# 改善箇所説明図

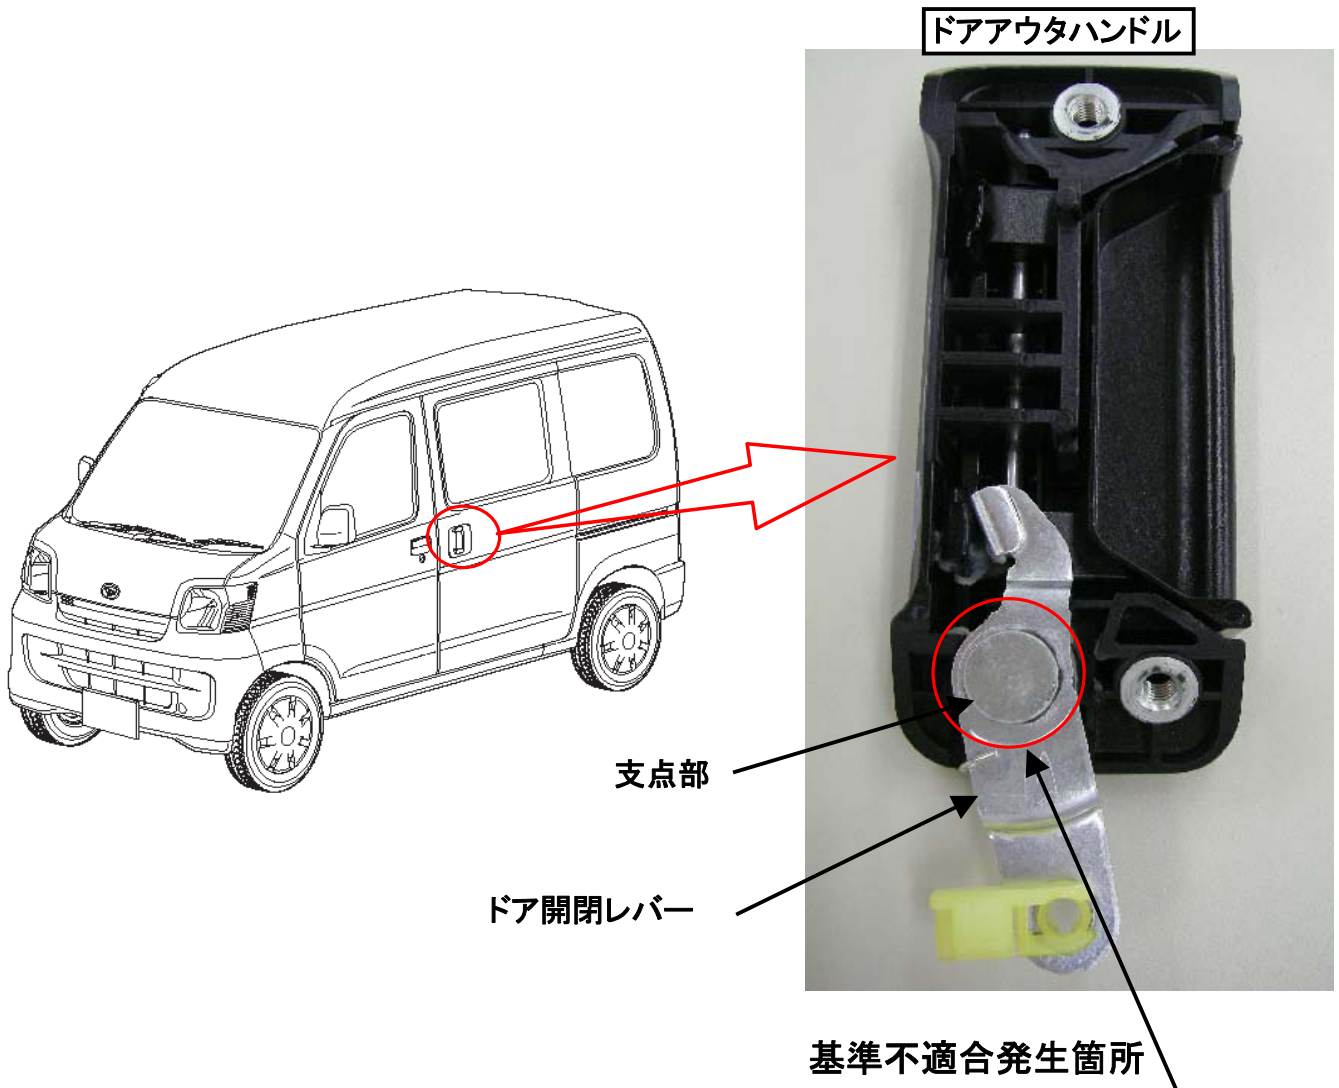
後部スライドドアのアウトハンドルにおいて、ドア開閉レバーの圧入方法に不適切なものがあるため、ドアを閉めた際に当該レバーが戻らない場合がある。そのため、ドアが確実に閉まらず、最悪の場合、走行中にドアが開くおそれがある。

全車両、良品のドアアウトハンドルに交換する。

注：  は交換部品を示す。
